改善完了報告書、2階2集会場

2階集会場 (1)

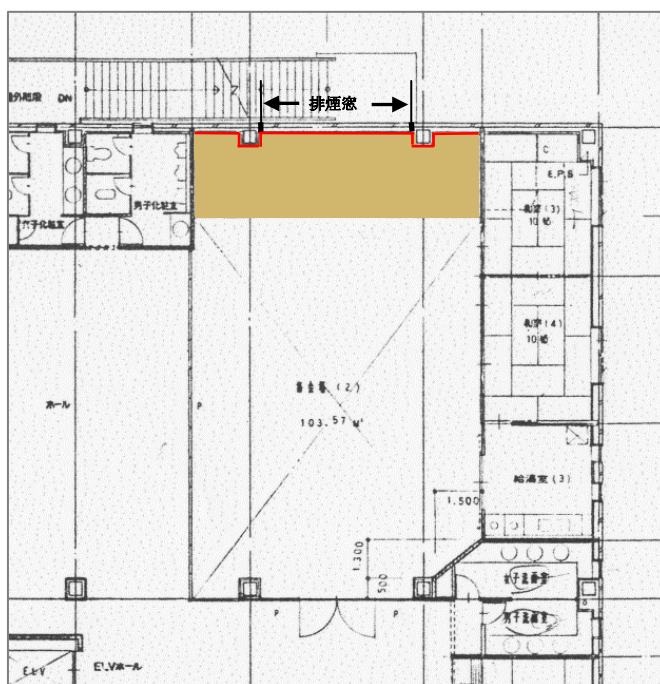
㈱博善社の改善完了報告書提出後、既存祭壇裏の内装仕上材がLGS下地 t12石コウボードクロス貼からLGS下地 12石コウボード貼に変更され、クロス貼がされていないことを確認した。クロスが貼られていないということは、排煙窓や祭壇裏壁が祭壇構造物や非不燃垂幕により塞がることになり、クロスを貼る必要がないという㈱博善社の指示により内装仕上げ施工が行われたことを示している。

改善完了報告書では2階集会場（1）に排煙窓位置案内板を設置し、祭壇位置を移動し、祭壇両脇に排煙窓（排煙窓操作部）に通ずる通路を設けるとしている。

新たに設けられた祭壇裏は漏水の痕跡と照明機器が取り外され、クロス貼りがされていない状況を葬儀参列者は目にする事になり、また、排煙窓の位置案内板により、建物の安全に対して疑問を抱くだけであり、改善完了報告書記載の改善策には無理がある。
